Zeitschrift: Schweizerische Bauzeitung
Herausgeber: Verlags-AG der akademischen technischen Vereine
Band: 76 (1958)
Heft: 29

Wettbewerbe

Entwurf von **Theo Hotz** und **Max Kollbrunner**, Zürich

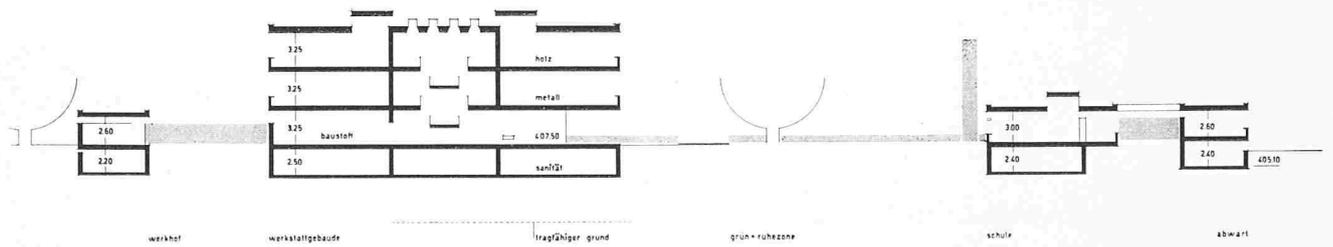
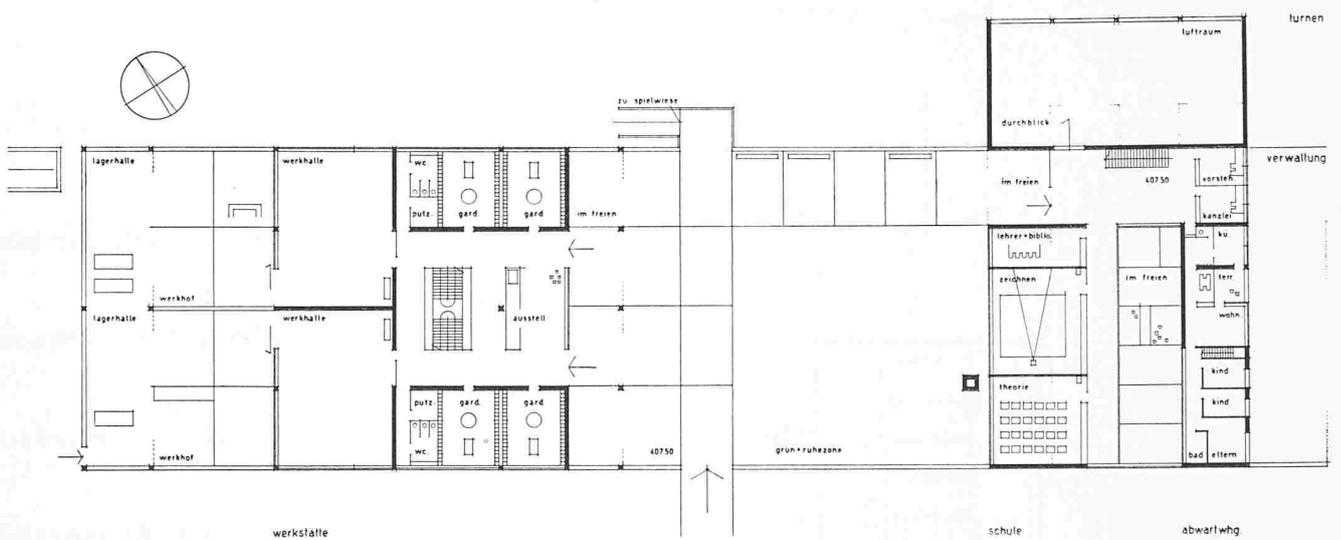
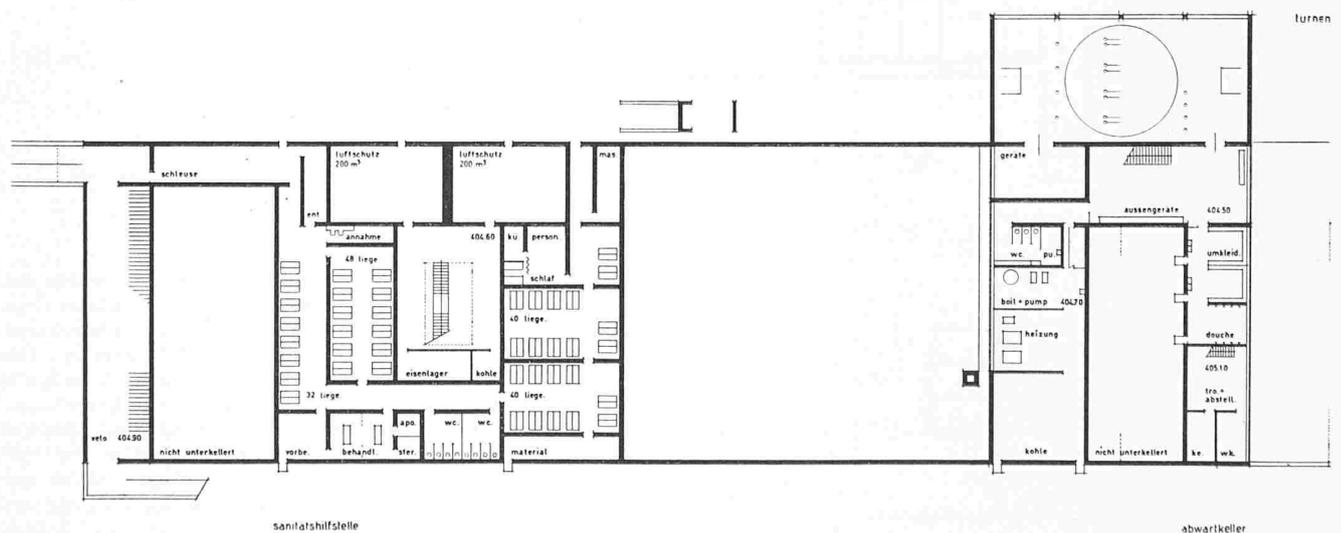
Projekt Nr. 5. Das Projekt zeichnet sich aus durch eine klare Konzentrierung der Baumassen in der südöstlichen Ecke des Areals. Die Situierung und die schöne, flache kubische Gliederung wirkt sich in bezug auf die umliegende Bebauung und das Gemeinschaftszentrum positiv aus. Die Zugänge wirken sorgfältig durchdacht, sind aber im Detail unklar. Durch Abänderung des Bullingerweges ist das Vorgartengebiet über die Baubegrenzung erweitert. Die Werkstatt- und Unterrichtsräume sind geschickt gruppiert, was sich sowohl in betrieblicher Hinsicht als auch in der architektonischen Differenzierung positiv auswirkt. Betrieblich vorzüglich ist die zen-
